デザイン専門部会における審議について

1 令和2年度第1回デザイン専門部会

○審議事項 景観重要建造物(八田邸)の現状変更について

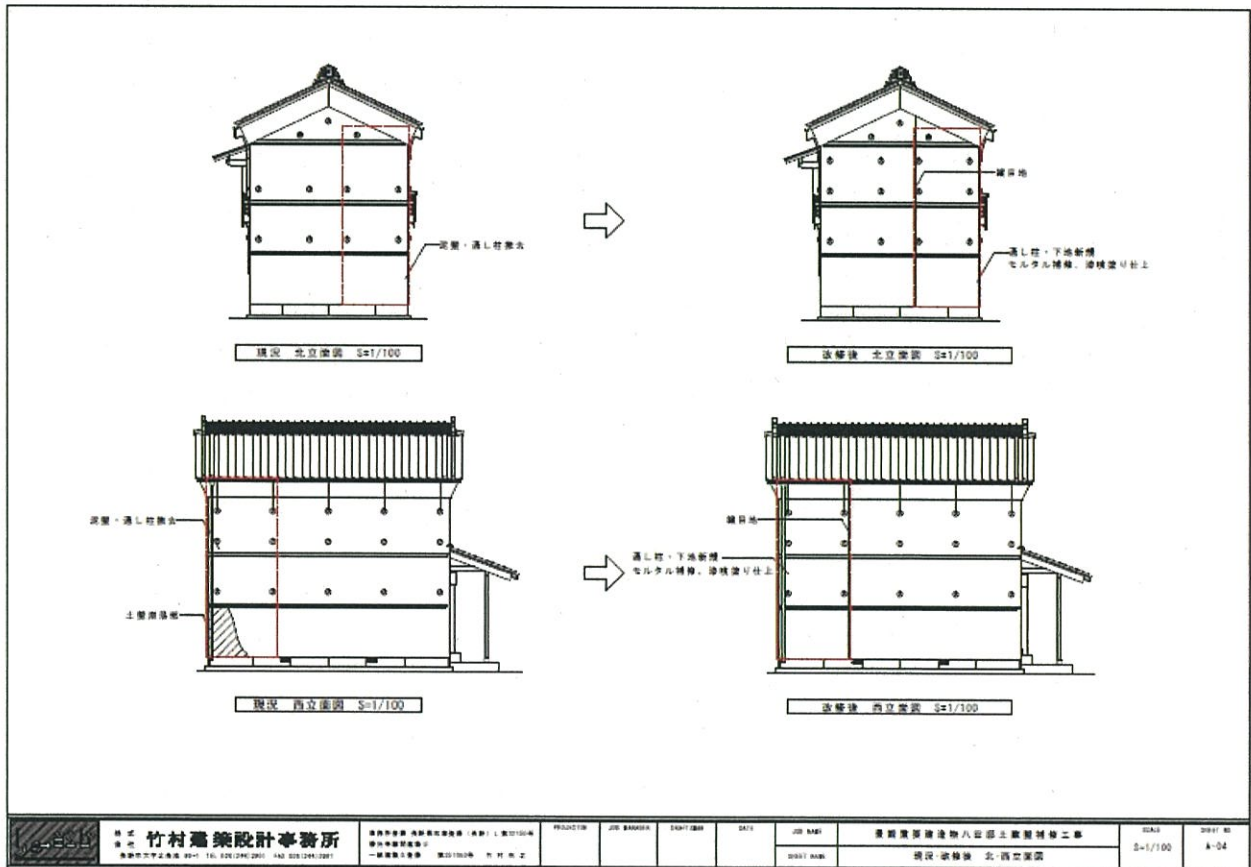
○変更内容 土蔵の1階部分の壁が剥落したため、修理を行う。

調査の結果、2階部分も傷んでいると思われるため範囲に入れているが、慎重に土壁を落とし、通し柱の状態を確認しながら、なるべく古材を残すように修理を行う。モルタル下地、白漆喰塗りにて仕上げる。

○結果 現状変更申請のとおり承認する。
